COMUNE DI ANDORA PROVINCIA DI SAVONA

**PUO A MODIFICA DELLO S.U.A. APPROVATO CON
PROVVEDIMENTO FINALE IN DATA 16/03/2010 -
DISTRETTO DI TRASFORMAZIONE TR-CO2 IN
AGGIORNAMENTO AL PUC**

oggetto Verifica di assoggettabilità a VIA - Controdeduzioni osservazioni Ministero dell'Ambiente e della Tutela del Territorio e del Mare

SCALO DI ALAGGIO

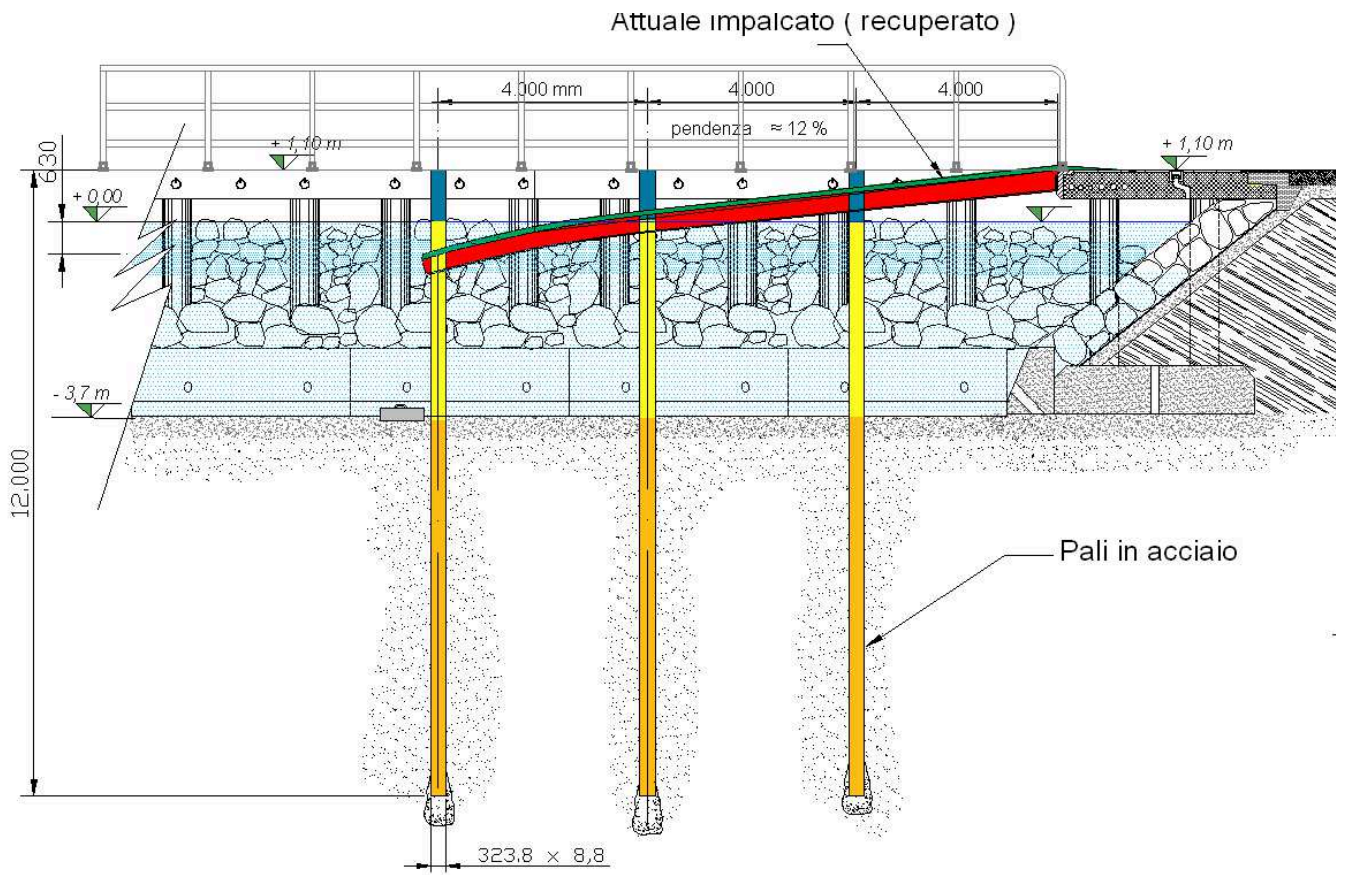
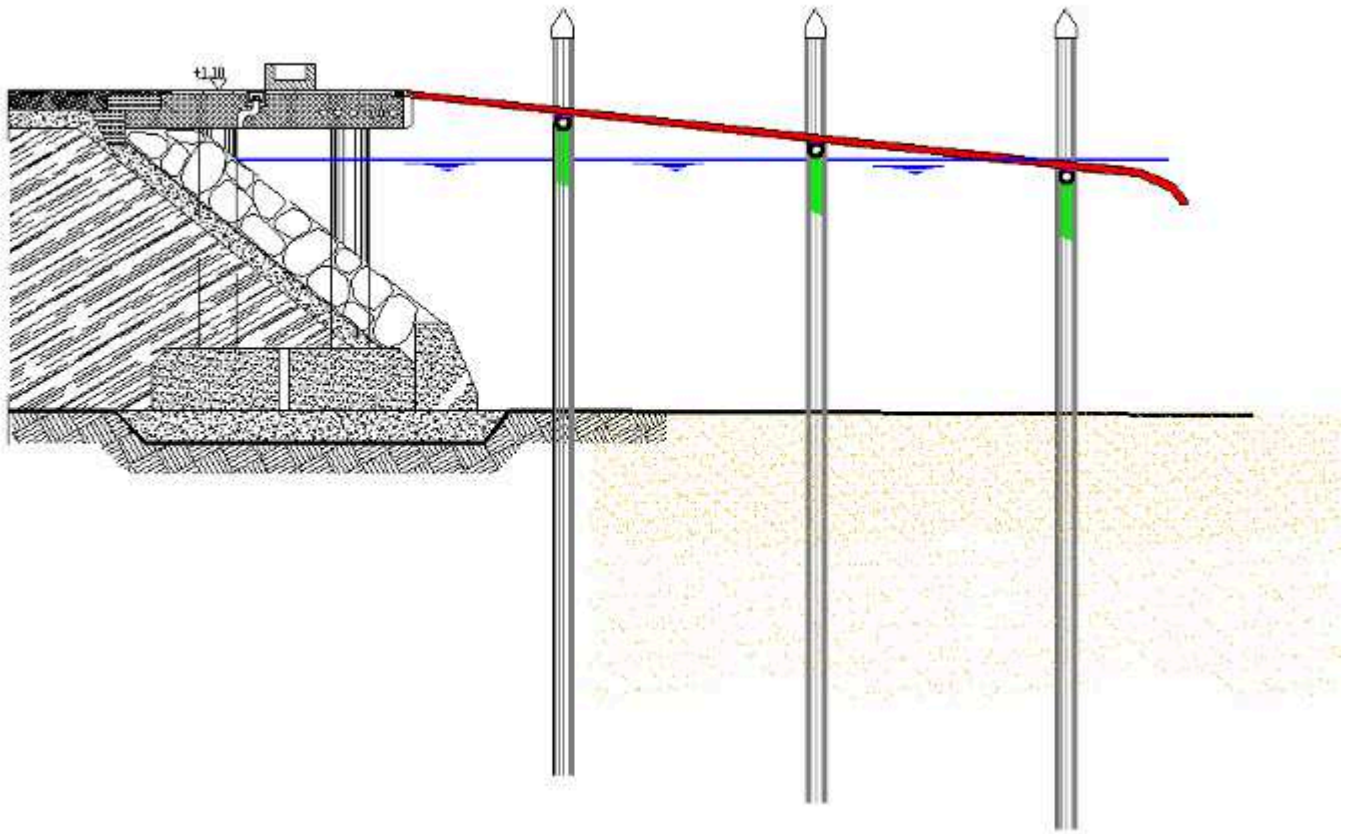
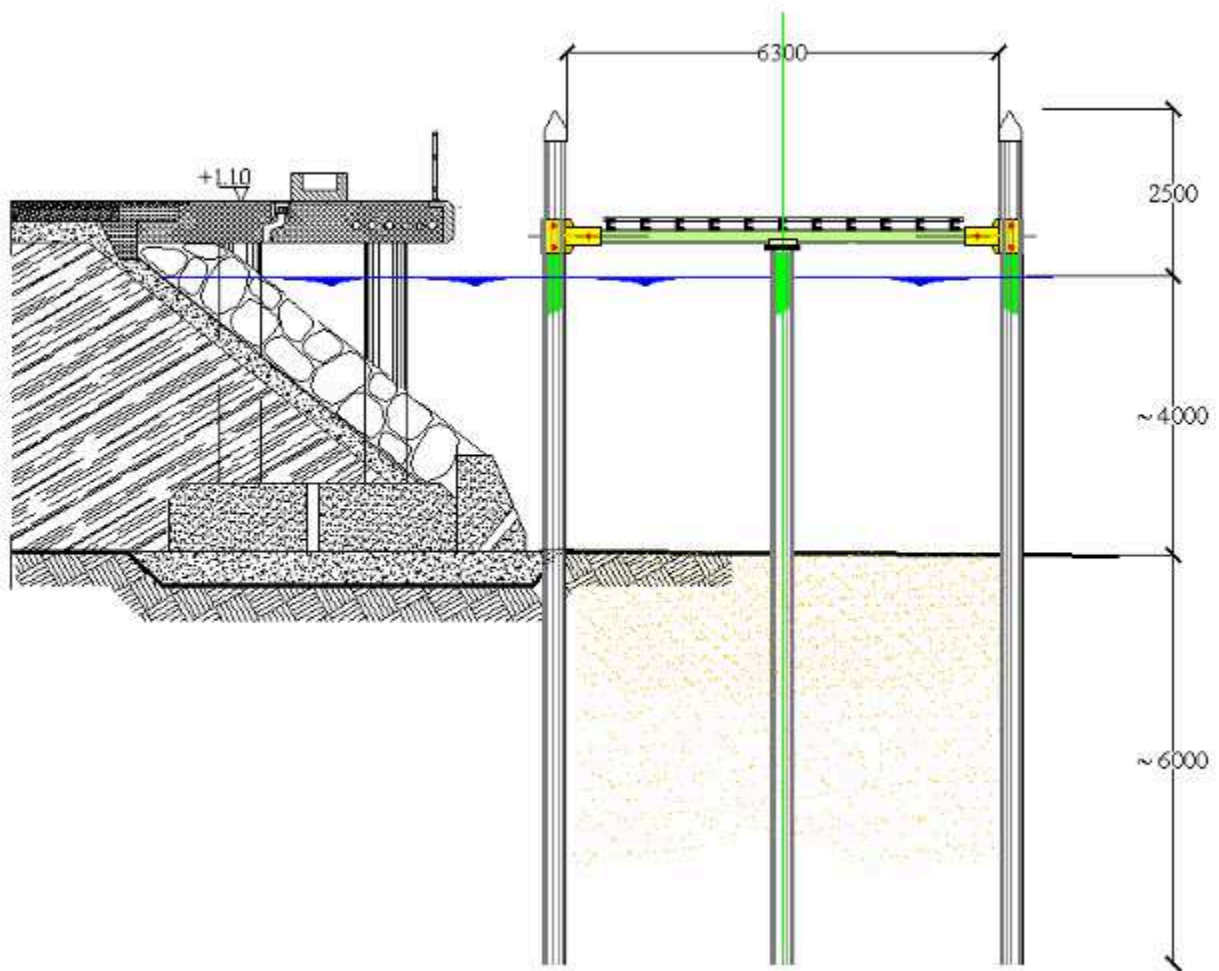
- il dimensionamento dei pali di fondazione dello scivolo e dei nodi di connessione con l'impalcato galleggiante che verrà recuperato;
- il dimensionamento della fondazione, delle travi e dei nodi di collegamento tra basamento travi e banchina;
- il dimensionamento dei massi della berma comprensivo della verifica degli effetti dell'intasamento dei vuoti tra tetrapodi ed i massi della scogliera in emersione con analisi delle problematiche di possibile dilavamento del nucleo che vengono solo accennate nella relazione;
- il dimensionamento del muro paraonde del molo di sotto-flutto, che viene considerato nei calcoli della tracimazione ma non compare nè nei lotti di intervento nè nelle sezioni delle tavole grafiche.

Si rileva che gli studi relativi la tracimazione sono stati svolti con criteri disomogenei, probabilmente in ragione dell'evoluzione delle metodologie di calcolo. Per l'espressione del parere ex art. 12 del Regolamento Codice Navigazione sarà necessario che gli studi siano resi omogenei.

Schema nuovo scalo di alaggio fisso

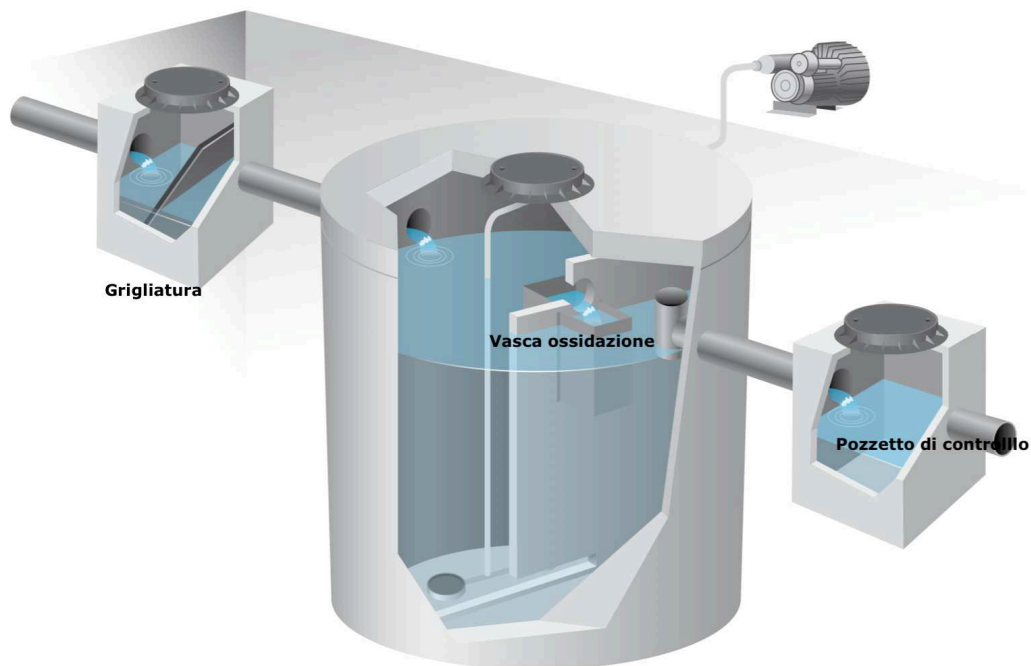
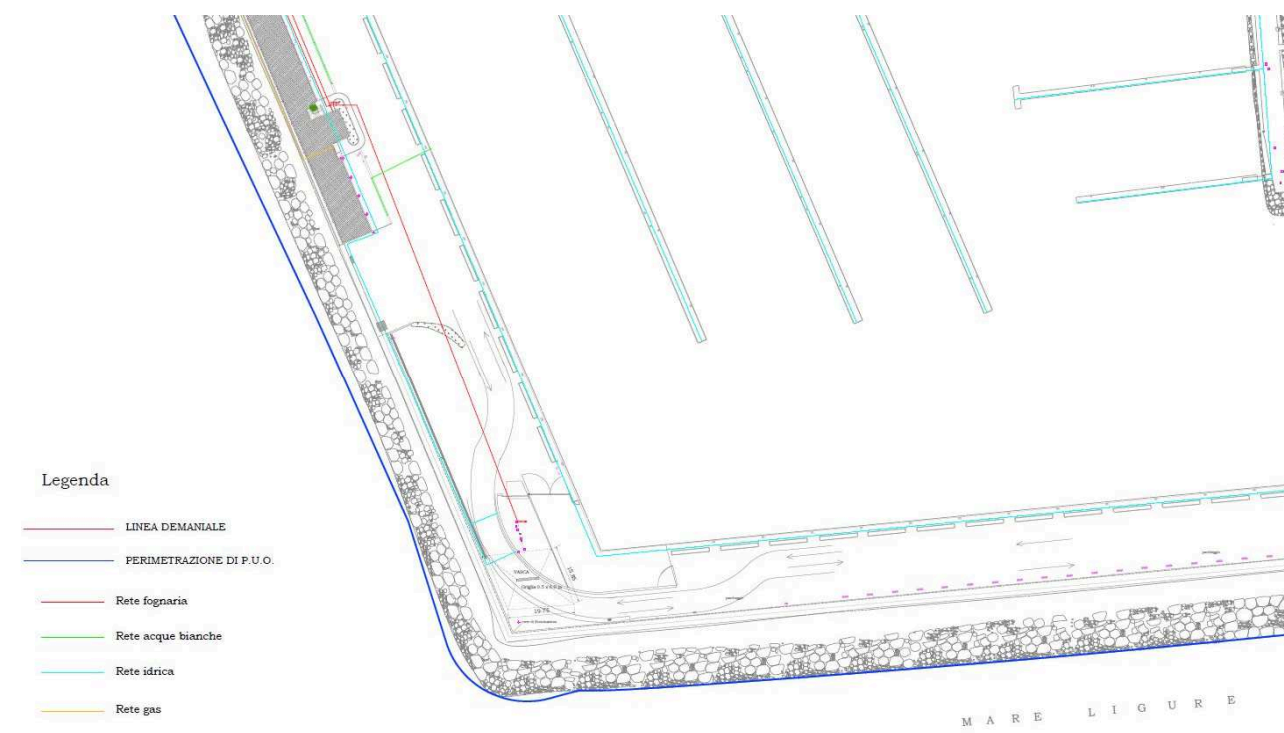
1.6 Servizio idrico integrato: è necessario venga precisato il potenziale incremento di carico inquinante, in particolare in considerazione dello stato di criticità in cui versa la depurazione delle acque reflue relative all'agglomerato di Andora. La risposta è demandata alla fase progettuale definitiva, è però necessario che tale risposta trovi fin d'ora una soluzione progettuale in promo luogo per ragioni legate al reperimento di spazi idonei. Di fondamentale importanza è poi la localizzazione del porto rispetto all'agglomerato di Andora, da individuare ai fini dell'applicazione della direttiva 921/271/CEE, in modo che la risposta alla problematica del trattamento delle acque reflue, anche in base alla loro effettiva tipologia, risulti conforme all'art. 38 delle Norme di Attuazione del vigente Piano di Tutela delle Acque, allo stato attuale apparentemente non considerato dal progetto esaminato.

Per il trattamento di tali scarichi (assimilabili ai domestici), nelle more del collegamento del collettore di raccolta al depuratore, verrà installato un impianto prefabbricato di trattamento individuale ad ossidazione totale, idoneo ad ottenere scarichi conformi ai limiti per le acque superficiali (Tabella 3, Allegato 5, Parte terza, D.Lgs. 152/06).

Nella figura che segue è riportato, a puro titolo indicativo, lo schema illustrativo di un impianto rispondente alle caratteristiche richieste.

L'impianto, il cui ingombro risulta assai modesto (m12x3) in relazione all'esiguo numero di abitanti equivalenti serviti, sarà ubicato presso il parcheggio, in prossimità dello stacco del collettore cui verrà successivamente allacciato. L'ubicazione dell'impianto è riportata nella planimetria Tav.11.1.
